Juryrapport Ny skole Krødsherad

Dato: 22.08.2023

Innledning

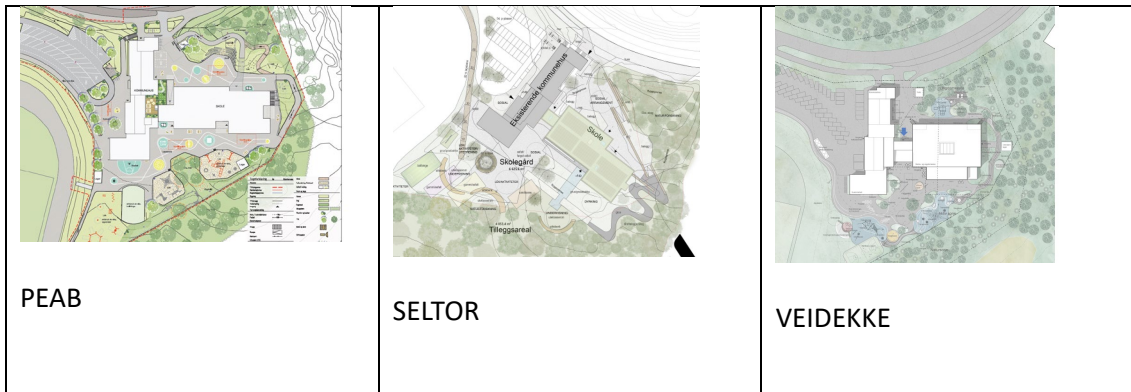
Hovedparkeringsplassen er utflytende og burde strammes opp med kantavgrensning og vegetasjon. Universell utforming er i hovedsak godt løst. En kan tenke seg at overvannet kan håndteres åpent i denne typen plan, men det er ikke detaljert på noen måte som antyder at det kan bli en kvalitet i prosjektet.

Det er store områder med fallunderlag av gummi. Det er praktisk, men dårlig for miljøet. Det bør endres. Plangrafikk antyder ellers at det brukes asfalt med noe dekormaling over alt og da er valget av kantavgrensning viktig for opplevd kvalitet. En gjennomgang av materialbruken og vurdering av miljøvennlige alternativer kan styrke prosjektet.

Plan 2

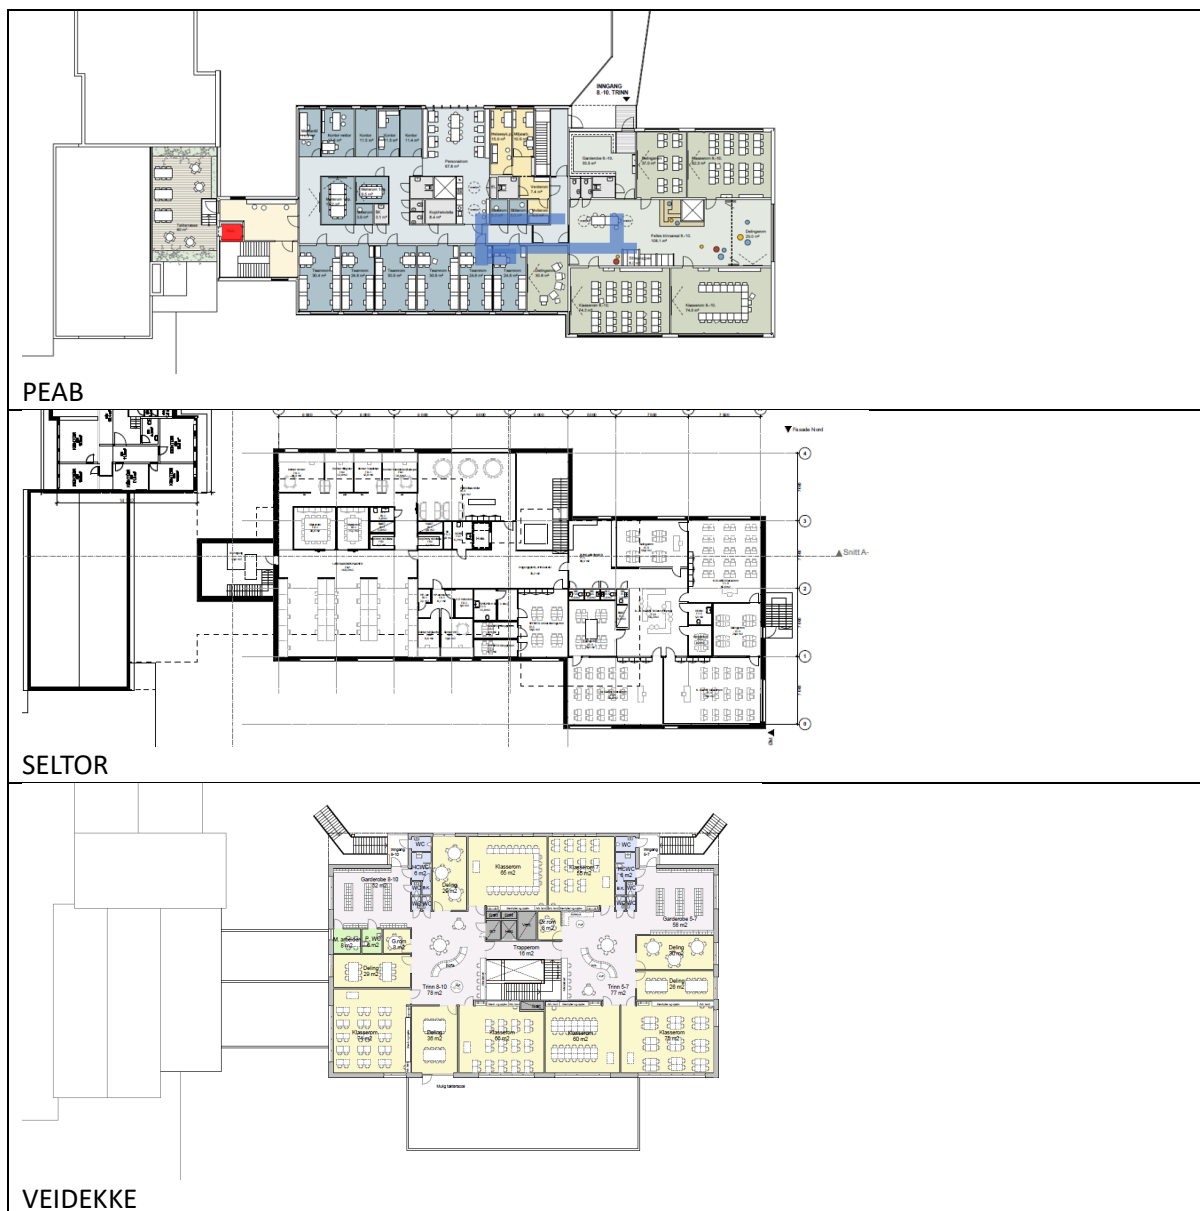
Veidekkes løsning på de generelle læringsarealene kommenteres separat, da løsningen er mindre sammenliknbar: I Veidekkes løsning er trinn 5-10 samlet i plan 2. Sentralt i trinnarealet er trapp og åpent ned som gir siktforbindelser vertikalt og gjør arealet mindre isolert. De felles trinnarealene er med dette også tilført en romlig kvalitet og attraksjon. For en skole med ulike scenarier for fremtidige elevtall kan en samlet løsning være til stor fordel, da antall elever på ulike årstrinn kan variere. Mulighetene for å utnytte lærerressurser blir også mer fleksibel. Elevinngangene har ikke egen heis direkte knyttet til garderobene, men den sentralt plasserte heisen vurderes å gi små ulemper. Det kan vurderes om det bør avsettes plass til heis slik at man har en slik mulighet i fremtiden. Selv om løsningen overordnet er god, er det få delingsrom som er plassert mellom undervisningsrommene og

delingsrommene er smale. Felles trinnareal for 5-7 har et godt «passivt hjørne» som gir god mulighet for møblering, mens felles trinnareal for 8-10 er mer utfordrende mer mye dører.
